**Testo dell'osservazione relativa al: "PARCO EOLICO MONTE CROCE DI FERRO" IN LOCALITÀ MONTE CROCE DI FERRO NEL COMUNE DI BORGO VAL DI TARO (PR) PRESENTATO DA BORGOTARO WIND S.R.L.**

**PG.2022.565960 – 20/06/2022**

*Carta geologica delle frane dell' Emilia Romagna edizione Giugno 2018 Borgo val di Taro TAVOLA 5 – scala 1:10.000*

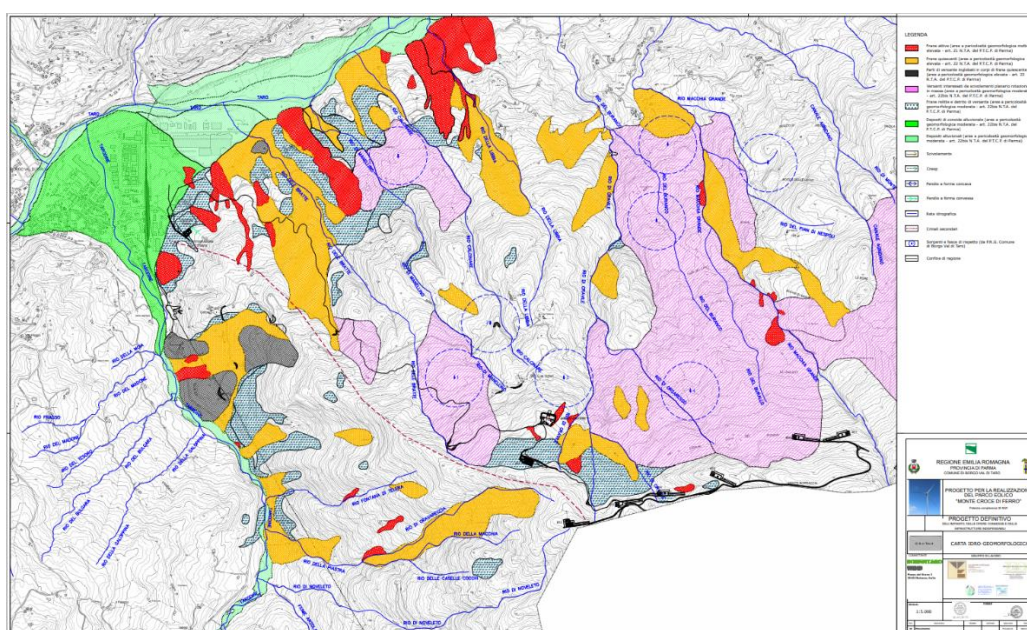
Secondo la carta geologica delle frane dell'Emilia Romagna – Borgo val di Taro TAVOLA 5 e TAVOLA 6 – aereogeneratore BT6 è posizionato su un deposito di frana quiescente per scivolamento in blocco o DGPV, l'area di cantiere in località Vighini è collocato in parte su frana attiva, (TAVOLA 5) – Il cavidotto e i lavori necessari alla viabilità attraversano e/o lambiscono frane quiescenti e frane attive (TAVOLA 6).
